Keuringsverslag van een elektrische laagspanning- en zeer lage spanningsinstallatie

NIET CONFORM

Datum keuring: 09/07/2025

Straatnaam Vredelaan
Huisnummer 11
Busnummer 1.01
Postcode 3530
Gemeente HOUTHALEN-HELCHTEREN
Land België

Afbeelding schakel- en verdeelbord:

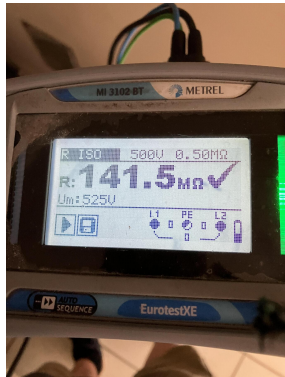
- I1.01 Eëndraadschema van de installatie is niet aanwezig. (Boek 1 Afdeling 2.12 - 2.13 en 3.1.2)
- I1.03 Situatieschema van de installatie is niet aanwezig. (Boek 1 Afdeling 2.12 - 2.13 en 3.1.2)
- I3.07 Een demonteerbaar aansluitstuk (aardingsonderbreker) dient aangebracht te worden in de aardgeleider teneinde de meting van de aardweerstand mogelijk te maken. (Boek 1 Onderafdeling 5.4.3.5.)

Aardingsonderbreker niet kunnen aantreffen
- I3.08 Een demonteerbaar aansluitstuk (aardingsonderbreker) moet steeds gemakkelijk bereikbaar zijn. (Boek 1 Onderafdeling 5.1.5.1. en 5.4.3.5.)
- I3.11 Een enkele aardingsonderbreker moet geïnstalleerd worden en deze moet bereikbaar blijven voor alle eigenaars, beheerders of uitbaters die gebruik maken van de gemeenschappelijke aardverbinding. (boek 1 Onderafdeling 5.4.2.1.)
- I5.14 De nominale spanning dient duidelijk vermeld te worden op een oordeelkundig gekozen plaats. (Boek 1 Onderafdeling 3.1.3.3.)
- I6.03 De nominale stroomsterkte van de algemene en/of bijkomende differentieelschakelaar dient aangepast te zijn aan de overstroombeveiliging. (Boek 1 Afdeling 4.4.1.)

Bijkomende differentieel van 30mA heeft een In van 25A
- I6.05 De algemene differentieelstroombeschermingsinrichting dient aan het begin van de installatie geplaatst te worden (onmiddellijk na kWh teller), dit om de bescherming tegen onrechtstreekse aanraking te verzekeren bij gebruik van leidingen van klasse I (XFVB, VFVB, EXAVB, EVAVB, ...). (Boek 1 Onderafdeling 5.3.5.3 + 4.2.4.3.)

Nu staan er twee enkelpolige smeltzekeringen van 40A aan het begin van de installatie
- I6.06 De differentieelstroombeschermingsinrichtingen die worden geplaatst in huishoudelijke installaties zijn ten minste van het type A. Een differentieelstroombeschermingsinrichtingen van het type AC is niet toegelaten. (Boek 1 Onderafdeling 5.3.5.3.)
- I9.04 De verbindingen dienen verwezenlijkt te worden in borden, verbindings- of aftakdozen, aan de klemmen van schakelaars, contactdozen of verlichtingsarmaturen. (Boek 1 Onderafdeling 5.2.6.1.)

Onder CV ketel
- N17 De aardspreidingsweerstand kon niet gemeten worden. Deze dient bij voorkeur kleiner te zijn dan 30ohm.
- N3 Het is niet uitgesloten dat bij een nacontrole bijkomende inbreuken worden vastgesteld bij voorleggen schema's.
- N4 De controle omvat enkel het woongedeelte van het pand.
- nota/note 27 Het EAN-nummer kon ons niet meegedeeld worden tijdens onze rondgang.
